Endelig behandling av detaljreguleringsplan for boliger og næringsareal Strands eiendom, plan ID 201803

Utvalg	Møtedato	Saksnummer
Hovedutvalg for miljø, plan og drift	25.09.2019	77/19
Lyngdal kommunestyre	10.10.2019	82/19

SAKSORIENTERING

Skisse 1 – prinsipp for grunnforhold

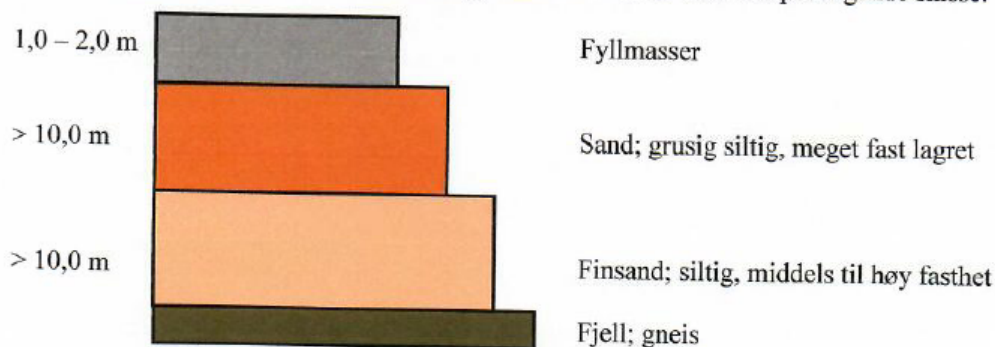
NVE fremmet innsigelse til detaljregulering for boliger og næringsareal på Strands eiendom, fordi det er mangelfullt vurderingsgrunnlag knyttet til hvorvidt tiltaket kan gjennomføres med tilstrekkelig sikkerhet mot skred. For å løse innsigelse må det det avklares at det er tilstrekkelig sikkerhet mot kvikkleire-/områdeskred for tiltaket, jamfør NVEs veileder 7/2014.

Videre står det i nevnte brev at det er faglige mangler og feil ved geoteknisk notat som følger planforslaget.

- Utførte grunnundersøkelser i 2018 er ikke vedlagt høringsdokumentene
- Det er kun utført totalsonderinger dvs. at det ikke er tatt opp uforstyrrede prøver som kan påvise eller avkrefte kvikkleire
- S-com rapporten sier også at det ikke kan være kvikkleire under havnivå, noe som ikke stemmer med resultatene funnet i vegvesen-rapporten.

For oppfølging av innsigelse fra NVE ble det foretatt 2 nye grunnundersøkelser og notat ble revidert (09.05.19). Kommunen anmodet i brev datert 14.06.19 på bakgrunn av revidert notat med vedlegg om NVE kunne trekke innsigelsen. I brev fra NVE datert 22.08.19 trekker NVE innsigelsen. NVE skriver i brevet at «NVE mener oversendt dokumentasjon knyttet til sikkerhet mot kvikkleireskred har faglige mangler og feil. Ut fra en helhetsvurdering trekker NVE likevel innsigelsen av 15.02.2019.

I notatet har Stokkebø Competanse konkludert med at det ikke er mulig med kvikkleire, siden kvikkleire er en ren leire med en helt spesiell kornstruktur. Det er ikke registrert rene leire på stedet. Stokkebø Competanse mener grunnundersøkelser fra Noteby AS dokumenterer og beskriver det de har beskrevet og forutsatt i tidligere notat (jfr. revidert notatet s 3). NVE stiller i mottatte brev seg spørrende til hvordan Stokkebø Competanse kan konkludere med at det ikke er mulig med kvikkleire. Noteby-rapporten viser tydelig at det er påvist kvikkleire i området fra uforstyrrede prøver. Videre skriver NVE at de nye supplerende grunnundersøkelsene som ble utført i april 2019 ikke er utvetydige. Dette gjelder spesielt under 13 m dyp, hvor det ikke ble tatt opp prøver. I brevet viser NVE til «NGF-melding 12 Detektering av sprøbruddmateriale, hvor prøvetaking må utføres for sikker påvisning/avkreftelse av sprøbruddmateriale. NGF-meldingen beskriver også at vingebor vil generelt gi høyere omrørt skjærfasthet enn konusmålinger. Ved bruk av vingebor kan altså sprøbruddmateriale feiltolkes». Videre skriver NVE: «Det ble ikke utført omrørt konusforsøk på den leirige silten, så det er ikke påvist at denne ikke har sprøbruddegenskaper, kun den visuelle beskrivelsen fra felt og lab beskriver dette. Under 13 m dyp var det ikke mulig å få opp poseprøver, da de rant av naveren. Vingebor er utført på 14-20 m dyp. Det ble vurdert at det ikke var gjennomførbart å ta sylindrerprøver (uforstyrre prøver)».

- Grave- og anleggsarbeid i planområdet må prosjekteres i detalj i samråd med geoteknisk fagkyndig. Det må ikke utføres graving, oppfylling eller andre tiltak som kan forringe områdestabiliteten. Plan for slikt arbeid må forelegges og kontrolleres av geoteknisk fagkyndig, og arbeidet må prosjekteres og gjennomføres slik at områdestabiliteten ikke kan bli forringet.

Figur 57 - Illustrasjon på forsyning av kombinerte næring- og boligbygg

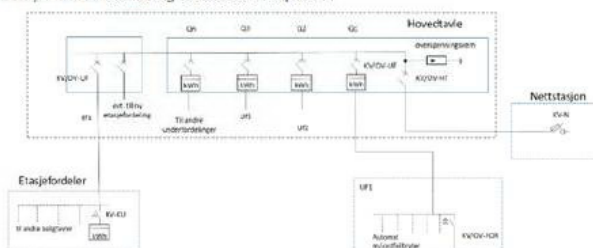
Normen setter krav til at elmålere for boligformål plasseres i etasjefordelere når det er 5 etasjer eller mer. AEN kan ikke se at det er tegnet inn plass til etasjefordeling i henhold til norm NEK 399: 2018.

Forslagsstillers kommentar: Detaljprosjektering vil omfatte prosjektering av etasjefordeler.

Kommunens kommentar: Viser til kommentar fra forslagsstiller. Kommunen anser at merknaden vil bli ivaretatt/hensyntatt i prosjekteringen.
